Søknad om bygging av landbruksveg. Vestland fylkeskommune krev synfaring og at traséen vert sendt inn som sosi- eller shape-fil.

Varsel om synfaring - Kulturminne - Landbruksveg - gnr. 120 bnr. 3 - Alver kommune

Tilbakemelding - Søknad om fornying av løyve til avkøyrslø - fv 57 - gnr 118 bnr 2 - Alver kommune

Situasjonskart datert 25.02.2016 som låg ved søknad til Statens vegvesen.

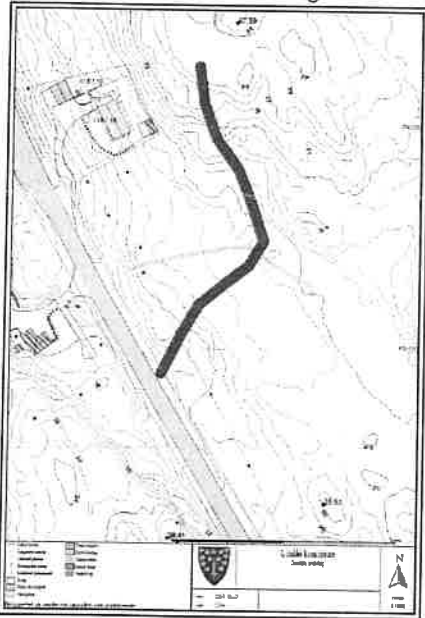
SVV gav først tilbakemelding med eit brev datert 11.05.2016 om at det pågjekk eit reguleringsplanarbeid for fylkesveg 57 og at søkar burde sende innspel til planarbeidet. SVV gjorde ei vurdering om at det ikkje var aktuelt med ei permanent avkøyrslø på staden, men at dersom det likevel var aktuelt å ta ut tømmer kunne dei gje eit løyve for ei tidsavgrensa periode.

Etterpå gav dei eit førehandstilsegn/løyve på vilkår for ei midlertidig avkøyrslø som ville vera gyldig for inntil tre år. Dette løyvet som er datert 03.01.2017 hadde vilkår om at avkøyrslø skulle vera ferdig opparbeidd og godkjent av Statens vegvesen innan tre år. På grunn av privatrettslege høve vart ikkje avkøyrslø bygga innan denne tiden, og det vert difor søkt om ein fornying av SVV sitt løyve.

Situasjonskart datert 31.03.2017, som låg ved søknad til Alver kommune om landbruksveg.

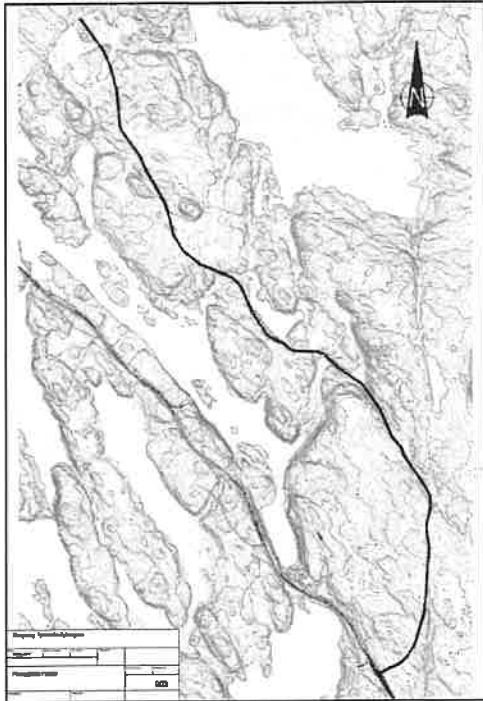
Ved søknad til Alver kommune er det kryssa av for at søker har gyldig avkøyrsløys. Dette er feil opplysing i søknad til kommunen ettersom løyvet frå SVV i 2017 er gått ut.

Slik vi les dokumenta som ligg ved oversendinga frå Alver kommune så vert det søkt om ein mykje lengre landbruksveg enn den som vi på avdeling for infrastruktur og veg er bede om å legge til grunn. Denne vegen verkar og til å vera for meir permanent bruk for hytter som ligg i enden av denne omsøkte landbruksvegen.

Utsnitt frå reguleringsplanen for Lindås tettstad – Mongstad plankart 004 med planID 4631_1263-201407 og situasjonskart frå søknad. Vi har markert på plankartet omtrent kor det er søkt om avkøyrslø.

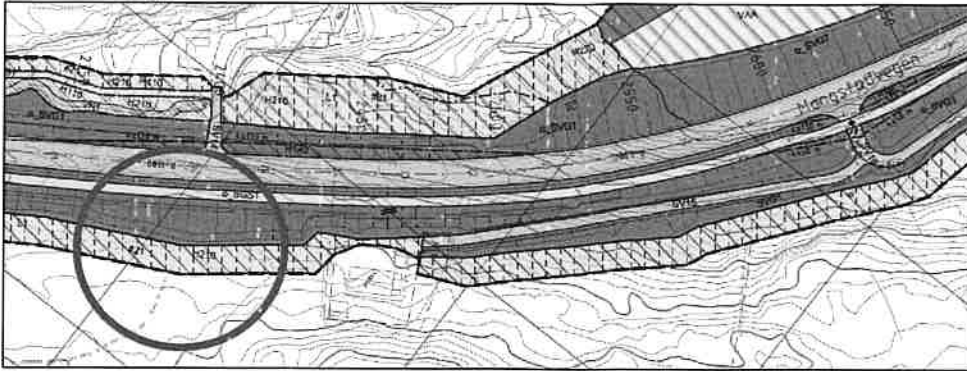
Reguleringsplanen for Lindås tettstad – Mongstad har nyleg vore gjennom klagebehandling, men vi ser at Statsforvaltaren nyleg har oppheva Alver kommune sitt vedtak av 23.02.23 og at konsekvensen av dette er at planvedtaket av 07.04.22 gjeld inntil kommunen eventuelt fattar eit nytt vedtak. Det vil sei at det ligg ein vedtatt reguleringsplan på staden du søker om avkøyrslø.

Fordi plassering av avkøyrslø de søker om ligg i reguleringsplan, men ikkje er blitt regulert i denne planen så er behov for dispensasjon frå reguleringsplanen for å kunne etablere avkøyrslø.

Vi meiner det er uheldig å gje dispensasjon frå ein så ny reguleringsplan og ut ifrå dei opplysingane vi har no så vil vi stille oss negativ til ein dispensasjon for å etablere ei ny permanent avkøyrslø her.

Du må difor søke til Alver kommune om dispensasjon frå reguleringsplanen for å kunne etablere avkøyrslø her. Når kommunen får søknaden vil vi få den på uttale kor vi vil gje tilbakemelding.
